RESPOSTA AO PARECER 020/2023 – CEIV - COMISSÃO ESPECIAL DE ANÁLISE DE ESTUDO DE IMPACTO DE VIZINHANÇA

SUPERMERCADO MESCHKE

PARECER 020/2023 – CEIV
COMISSÃO PERMANENTE DE ANÁLISE DE ESTUDO DE IMPACTO DE VIZINHANÇA (CEIV)

Processo Administrativo nº: ARQ.01.00000902/EIV.000019 (Protocolo #16401)

Figura 1 – Gráfico com a frequência dos níveis em banda de 1/3 de oitava identificados no Ponto Amostral #01.

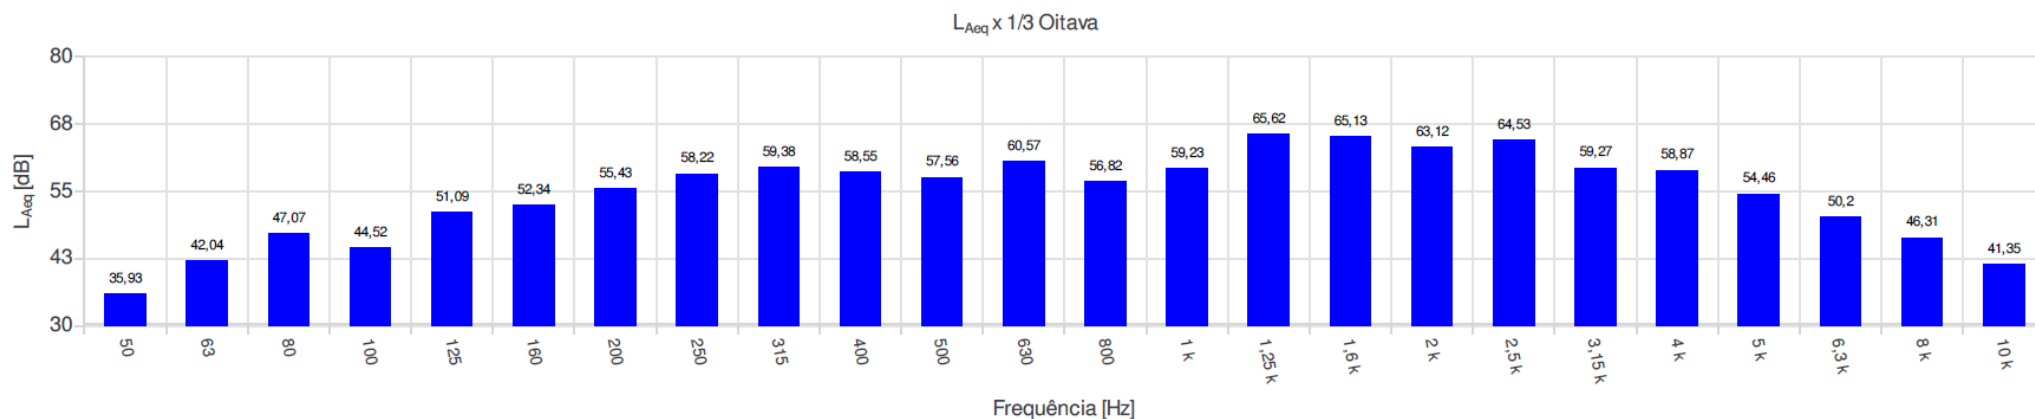
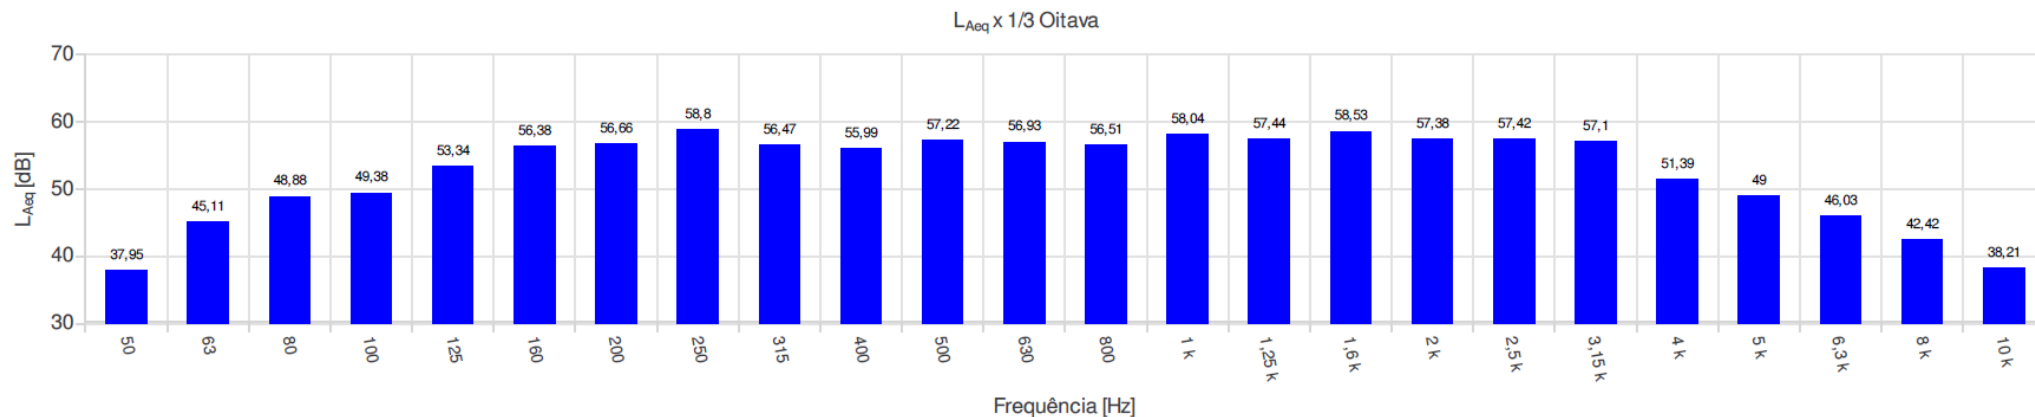
34. As Figuras 127 e 130 estão, parcialmente, com os dados ilegíveis. Apresentar de forma legível;

2ª Consideração CEIV: Reitera-se.

Resposta: As Figura 127 e 130 estão novamente apresentadas conforme EIV versão final.

Figura 3 – Gráfico com a frequência dos níveis em banda de 1/3 de oitava identificados no Ponto Amostral #01 às 06h.

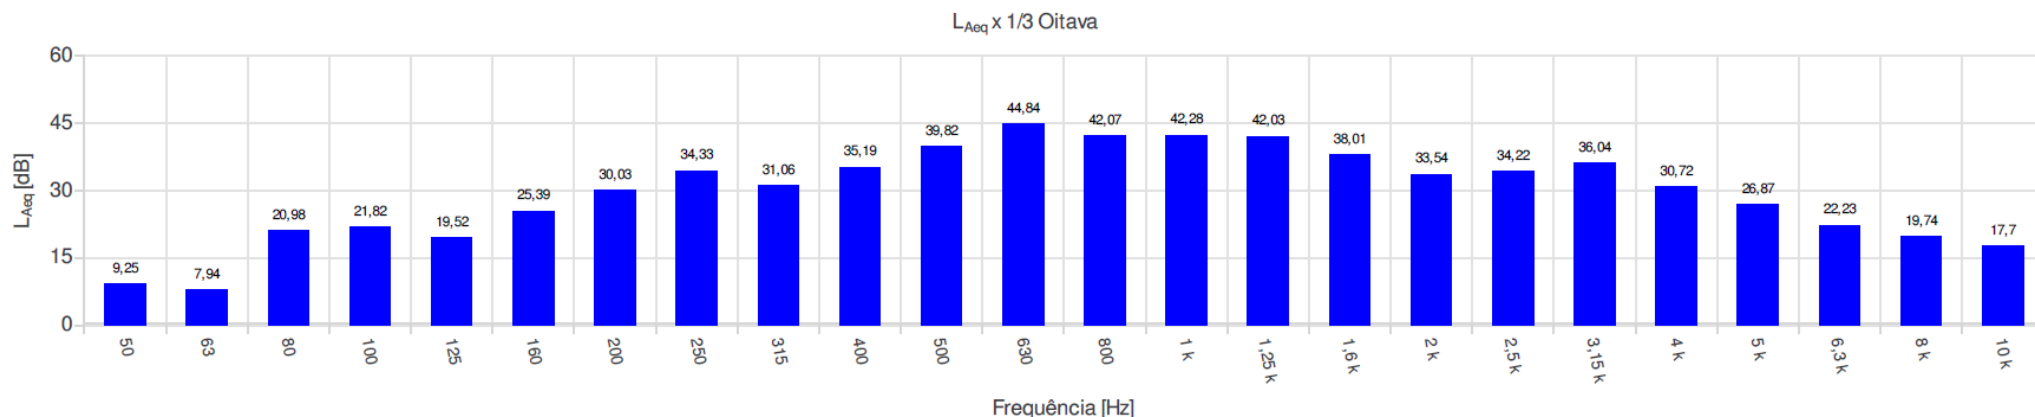
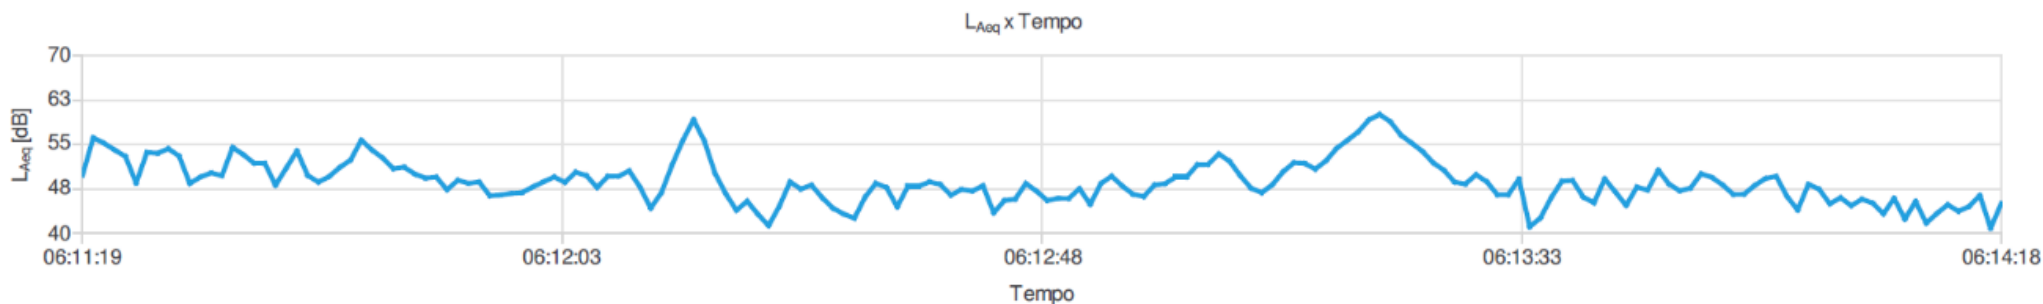
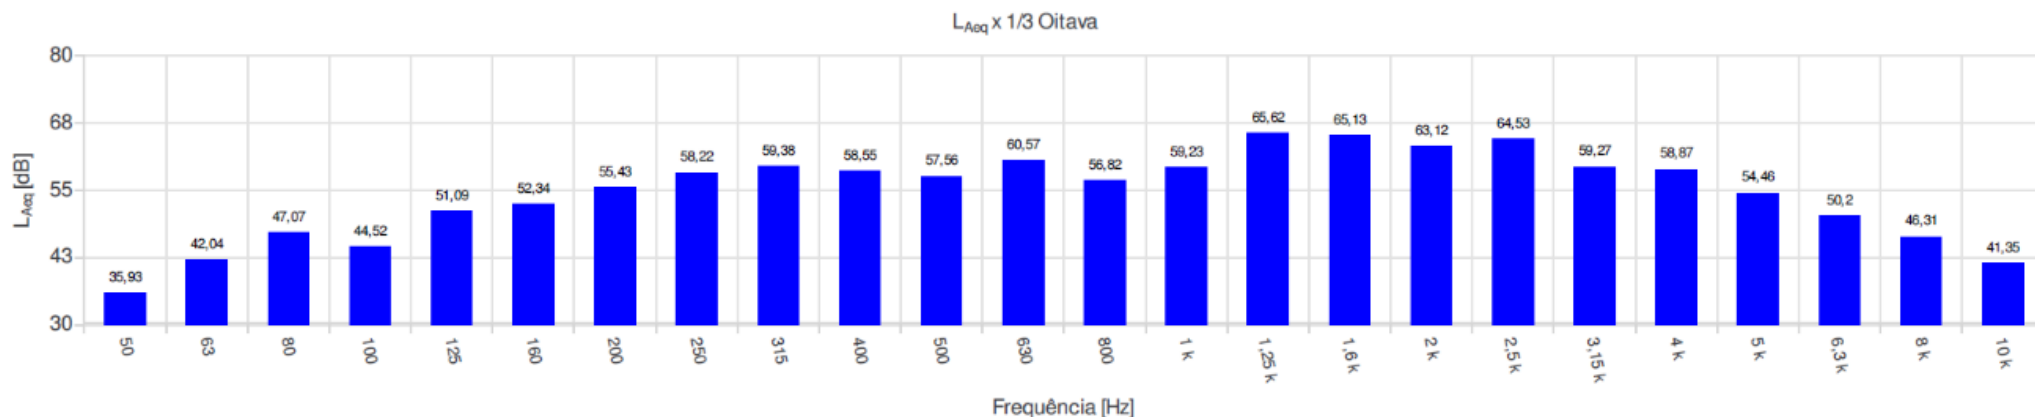
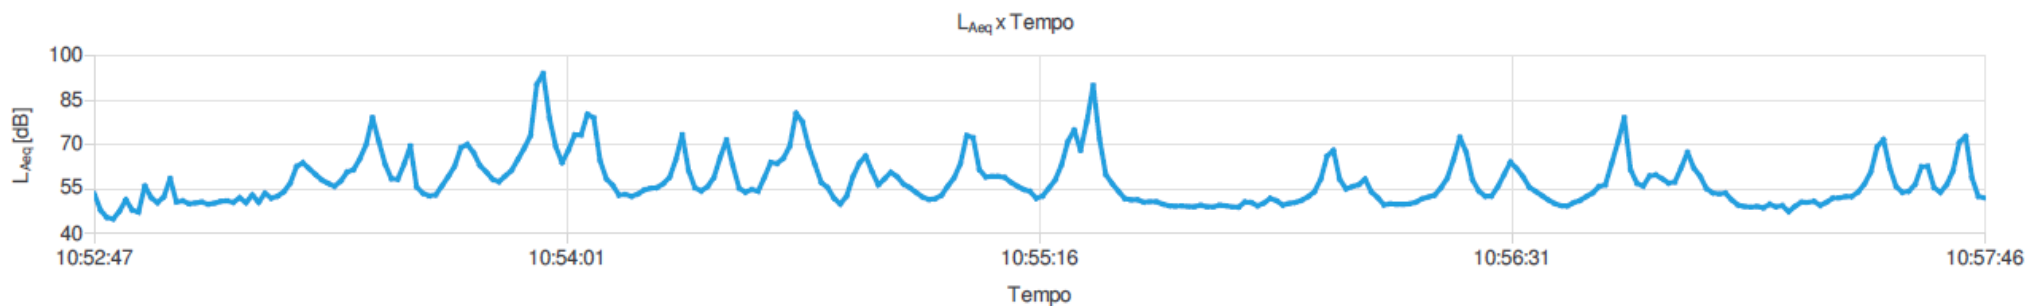
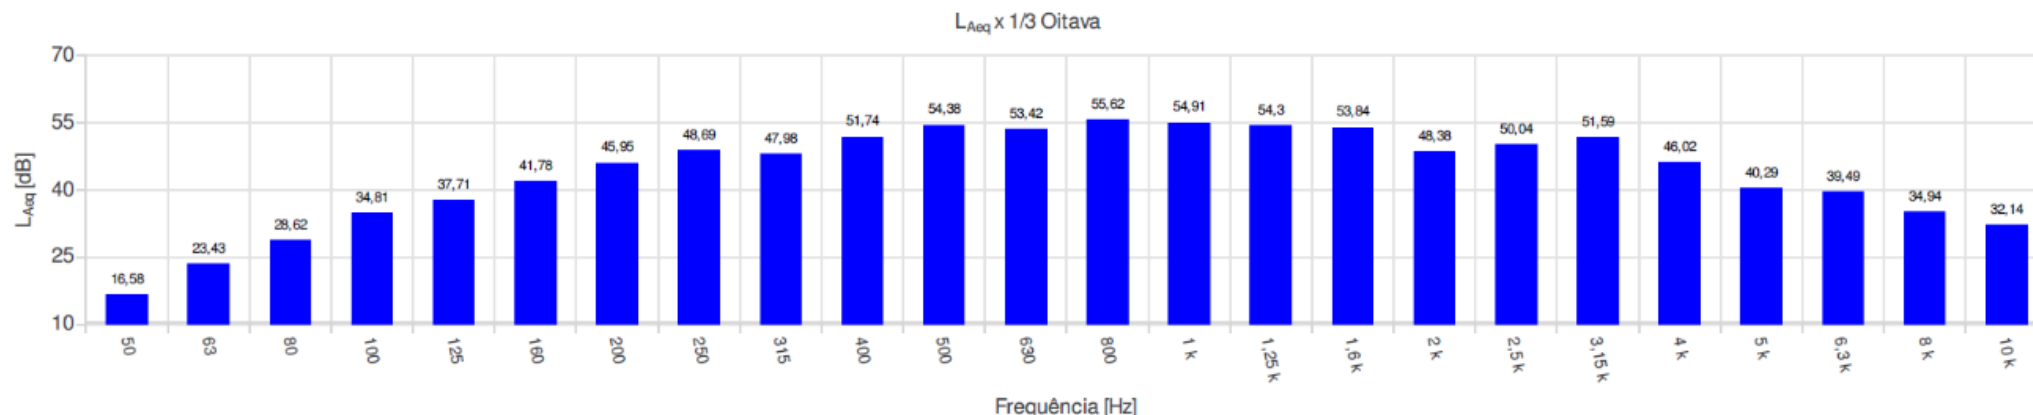
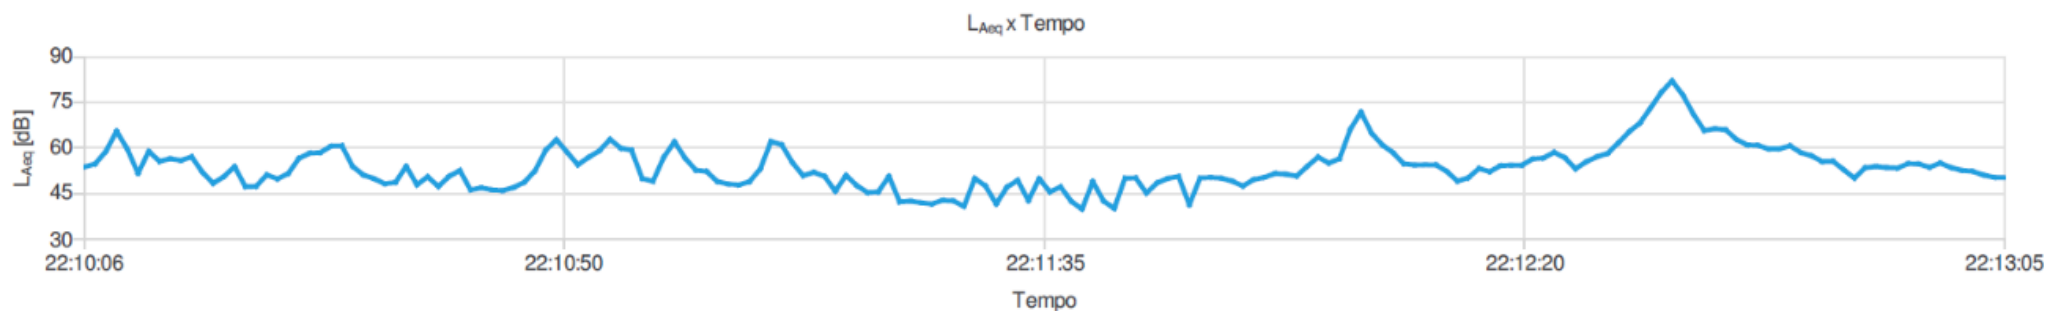
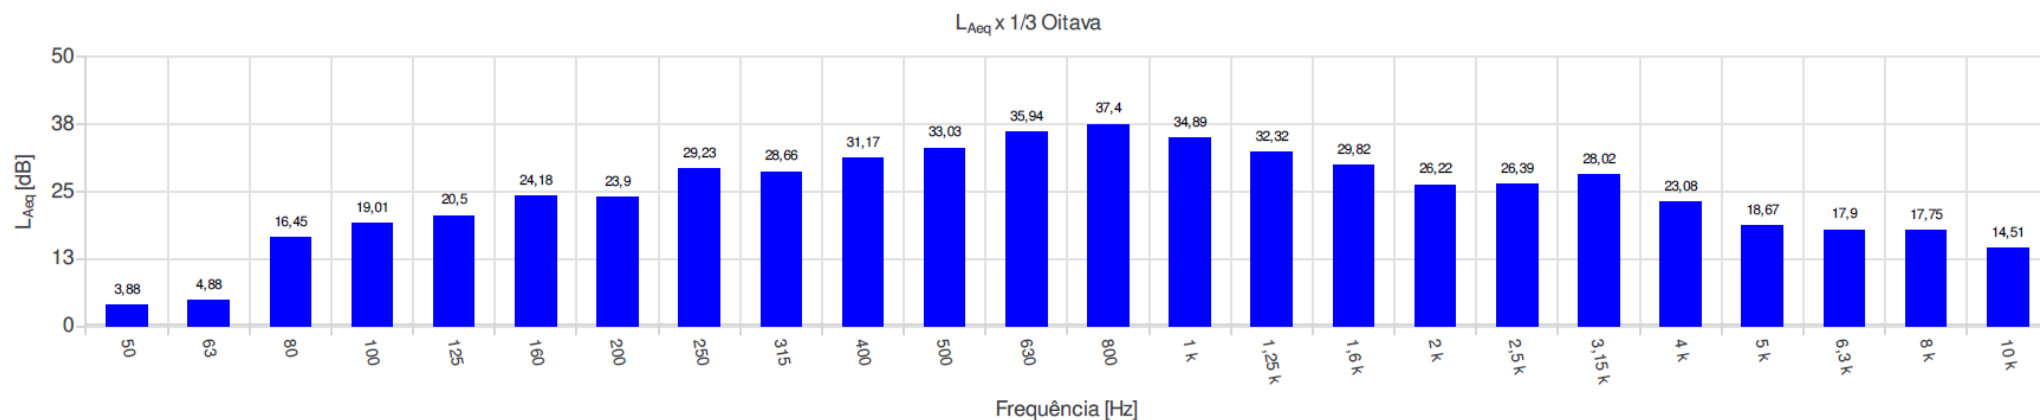
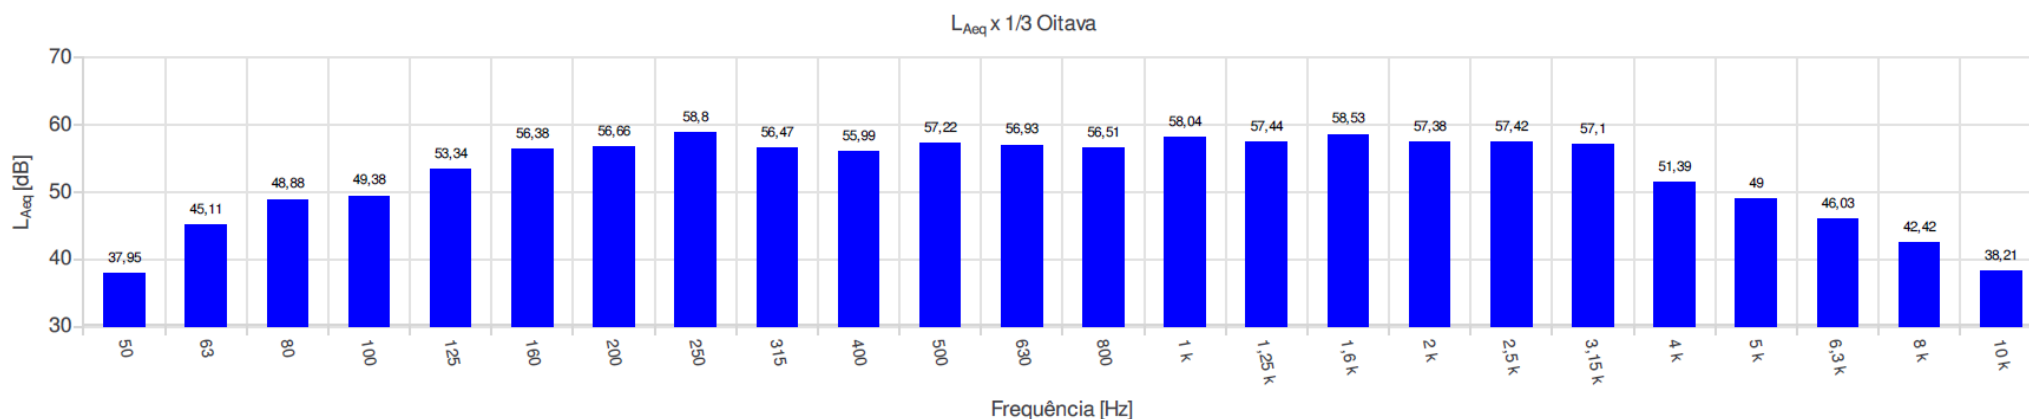
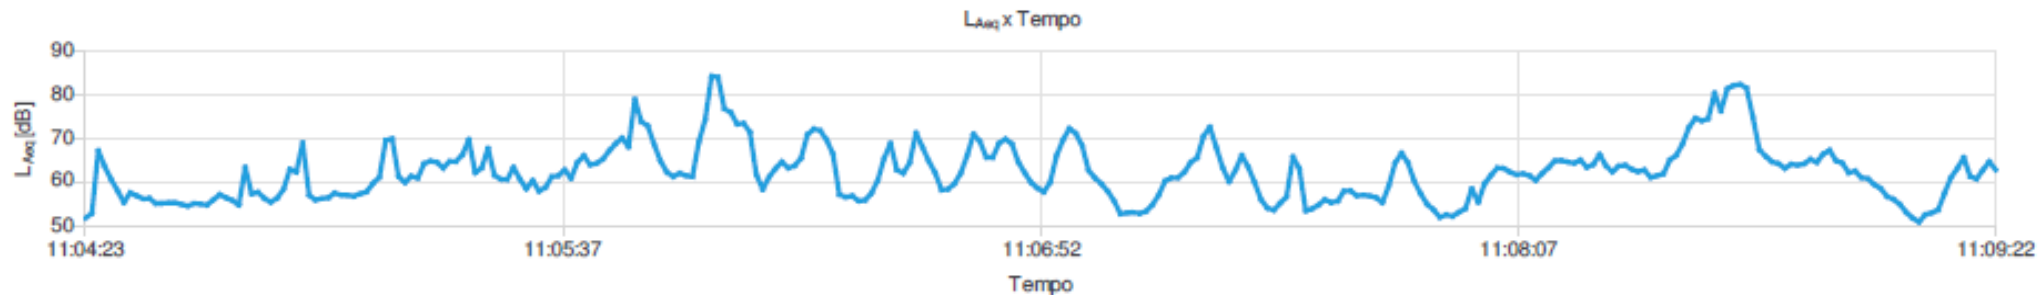
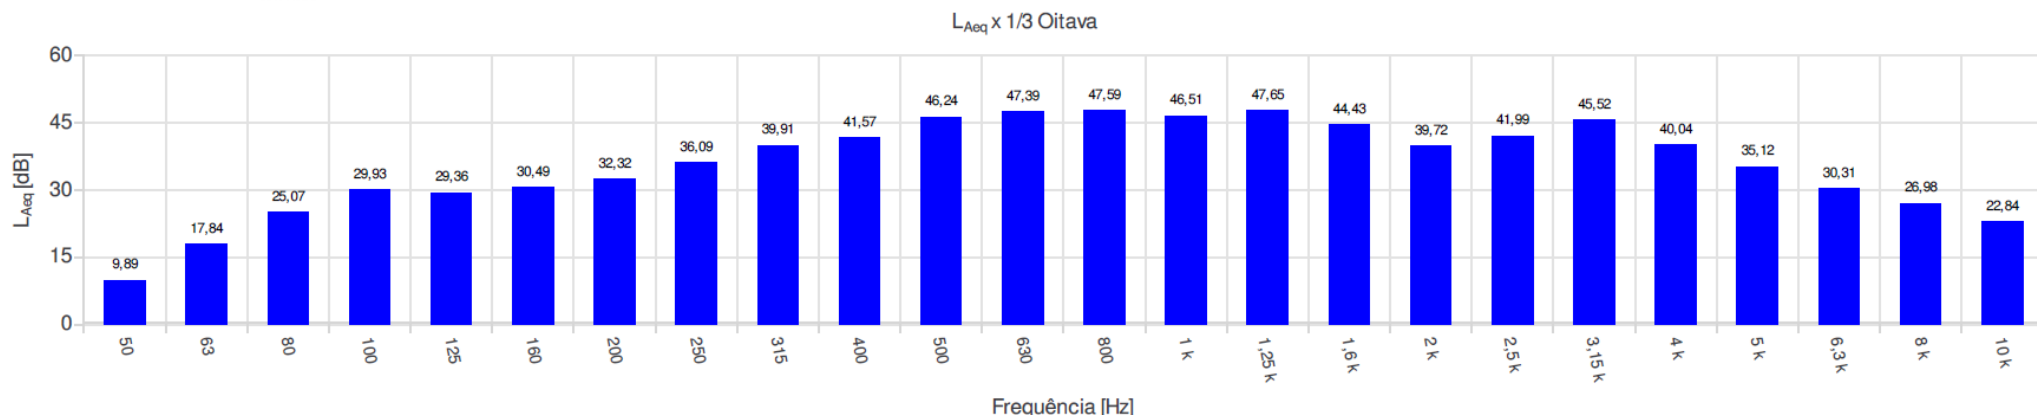
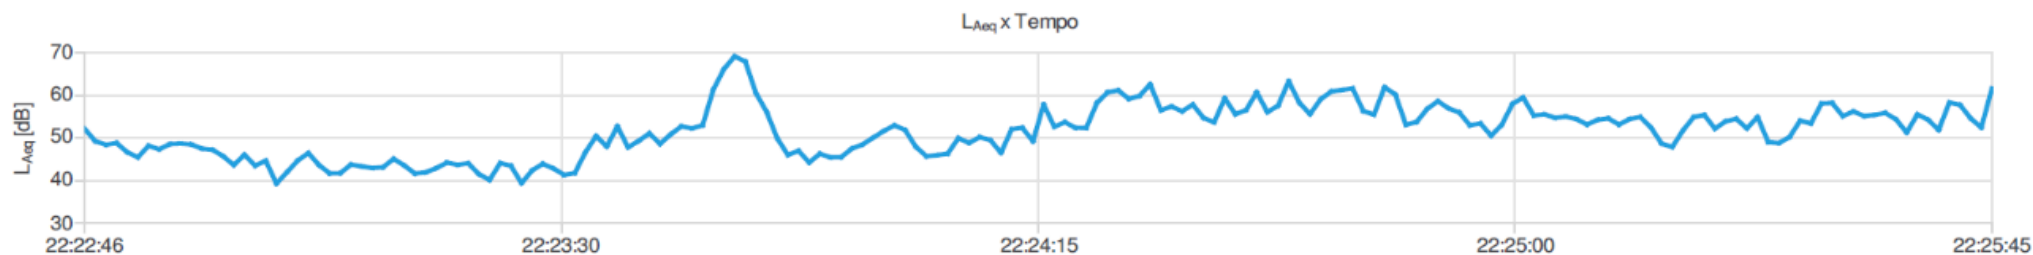
35. Considerando a informação do horário de funcionamento do empreendimento (das 8:00 às 21:00 h/8:00 às 22:00 h); o horário de carga/descarga de mercadorias das 6:30 às 12:00 h e das 13:30 às 17:00 h e, os equipamentos que permanecem ligados de forma ininterrupta (máquinas de refrigeração, etc). A CEIV entende que devem ser realizadas medições do nível de pressão sonora entorno das 6 horas (da manhã) e das 22 horas;

2ª Consideração CEIV: Solicita-se que os dados apresentados em gráficos, sejam apresentados através de gráficos ou tabelas legíveis (não está sendo possível a leitura dos valores).

Resposta: Os gráficos e tabelas do Item 3.9.3 estão apresentados de maneira legível a seguir. Vale destacar que serão apresentados no EIV nas mesmas resoluções aqui apresentadas.

Figura 1 – 003 – Linha Amarela – IATE CLUBE / PRAIA DOS AMORES. Fonte: TRANSPIEDADE, 2023.

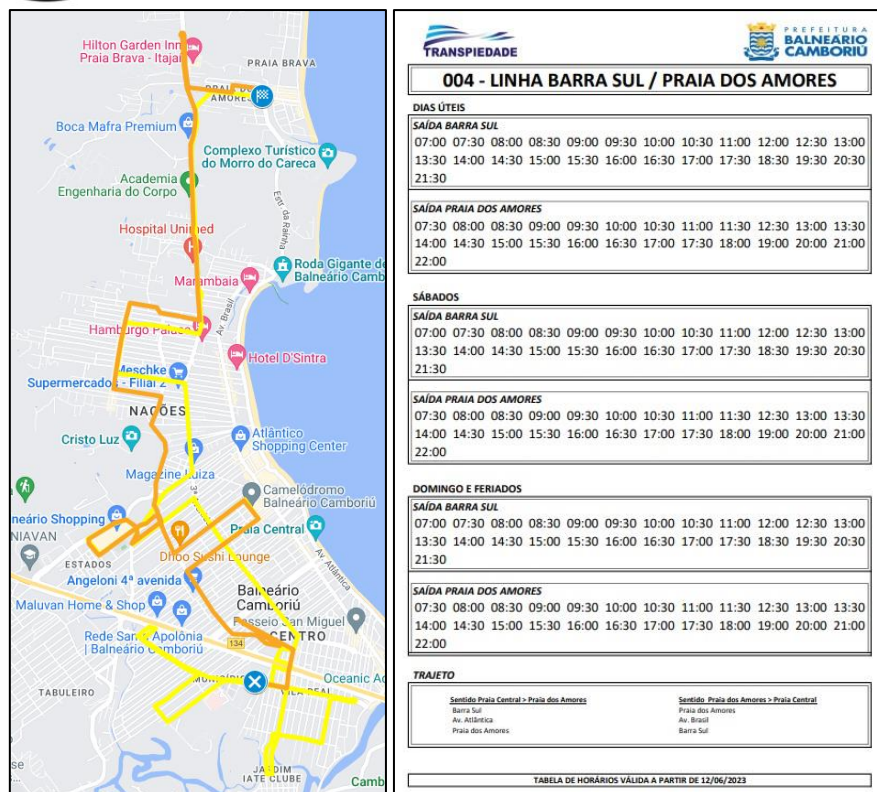
60. Incluir na avaliação dos impactos na Matriz o impacto “aumento na demanda por transportes públicos”, considerando como medida mitigadora a construção ou reforma de abrigo de passageiros de transporte público no entorno do empreendimento. O empreendedor deverá solicitar, quando da implantação, o modelo do abrigo à Secretaria de Planejamento Urbano e a indicação de localização à Autarquia Municipal de Trânsito - BC Trânsito;

Resposta: O item 3.7.1.2 Serviços de Transporte Coletivo foi atualizado conforme abaixo (a numeração de figuras não reflete a versão final do EIV, somente o texto. Por fim o número de figuras será atualizado no EIV inteiro para evitar erros).

Dentre as linhas operadas, a 003 – Linha Amarela – IATE CLUBE / PRAIA DOS AMORES passa próximo ao empreendimento, mais precisamente na Rua Angelina e na Rua Blumenau. Pode-se observar na Figura 1 os horários de operação dessa linha, bem como um mapa da mesma.
